改善箇所説明図

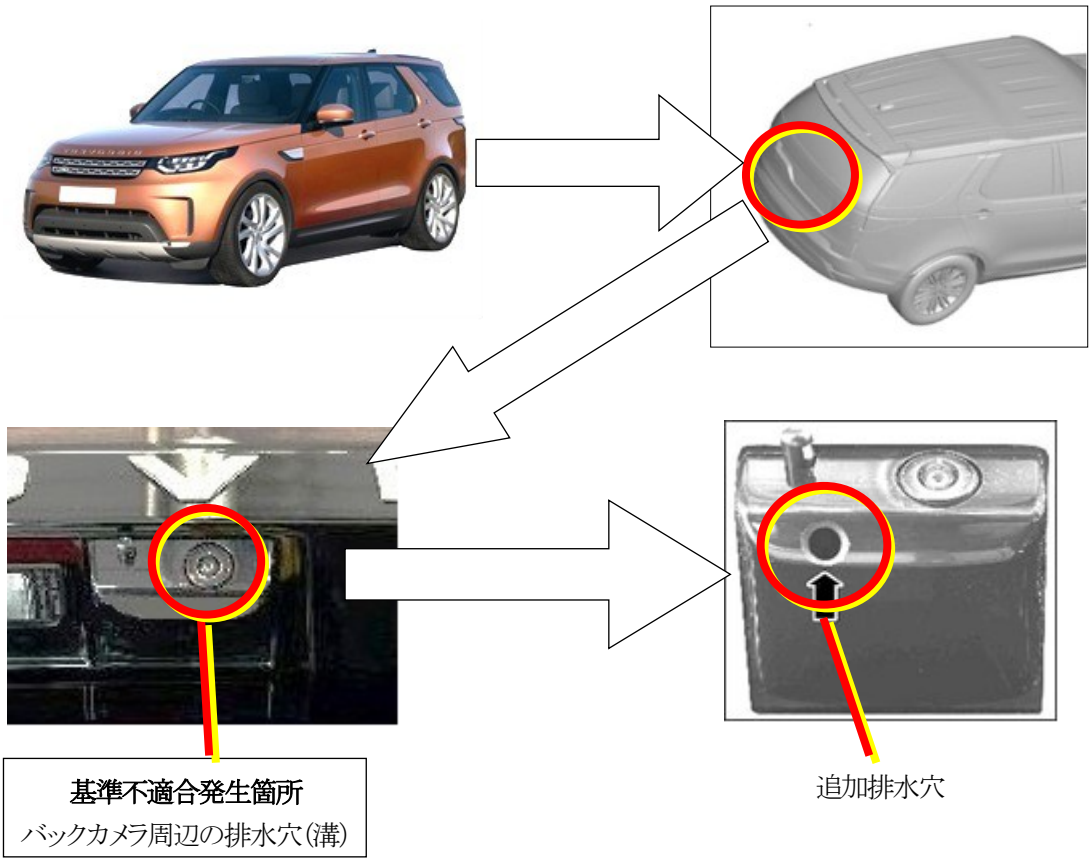
基準不適合発生箇所

バックカメラが装着されているテールゲートにおいて、設計検討が不十分なため、排水穴が小さく、雨水等を適切に排水できないことがある。そのため、当該カメラの内部に雨水が浸入して導通不良となり、当該カメラが作動しないおそれがある。

改善の内容

全車両、テールゲートに別の排水穴を設ける。また、バックカメラの作動状態を点検し、交換を要するものは新品に交換する。
識別：新規に開けた排水用の穴の有無で確認する。
